**AVIS DE LA MISSION RÉGIONALE
D'AUTORITÉ ENVIRONNEMENTALE DES PAYS DE LA LOIRE
Projet de demande d'autorisation d'exploiter un parc éolien
sur la commune de Chaumes-en-Retz (44)
Société Valorem**

n°PDL-2019-3325

Figure 1: carte issue de l'étude d'impact - page 373.

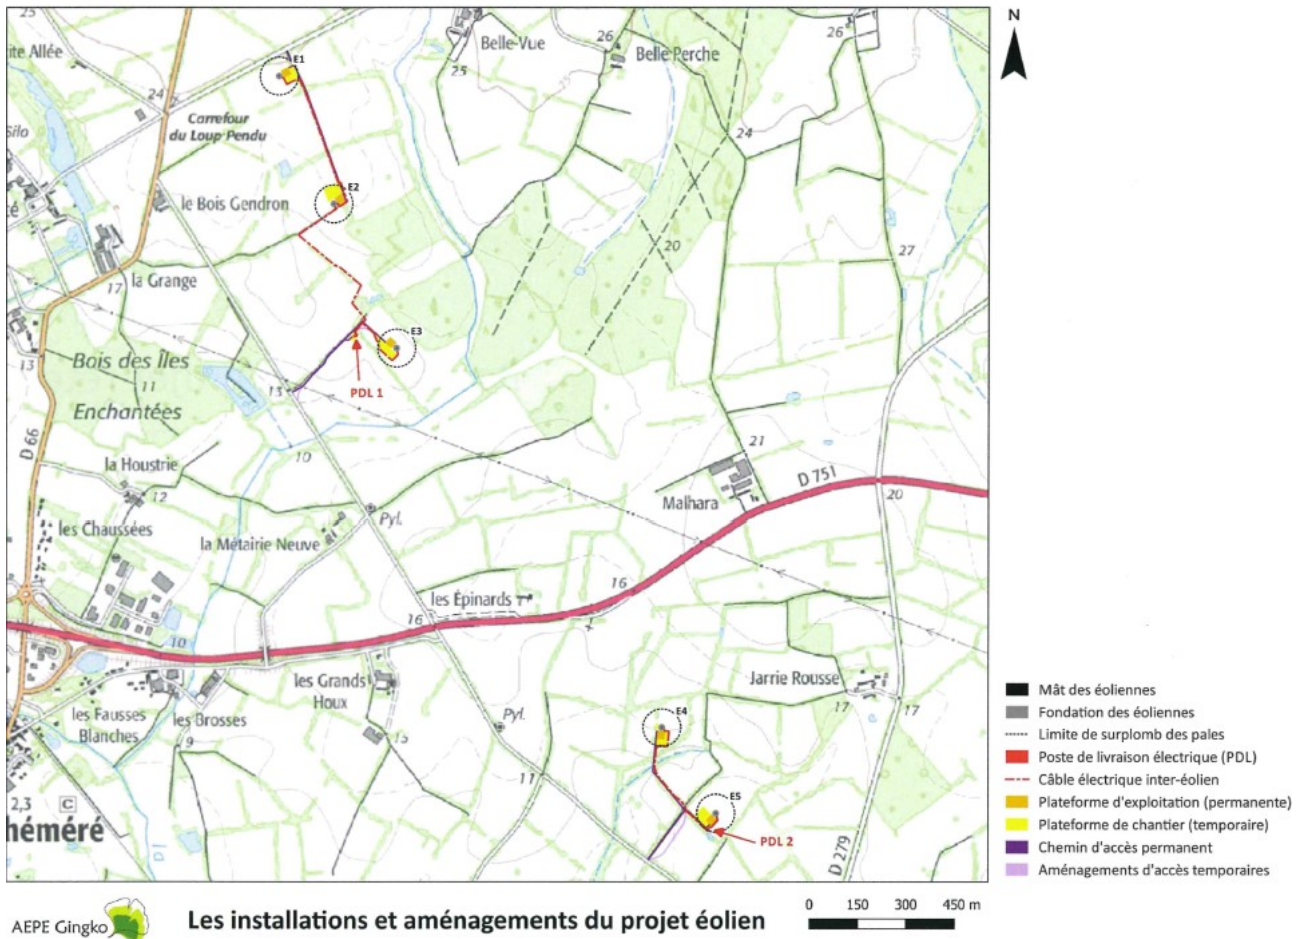
Les éoliennes et les deux postes de livraison se localisent à l'est du bourg de Cheméré, de part et d'autre de la route départementale 751 (trois éoliennes au nord et deux éoliennes au sud). Cette zone rurale est caractérisée par de l'habitat diffus et des terrains à usage agricole dans un cadre bocager préservé.
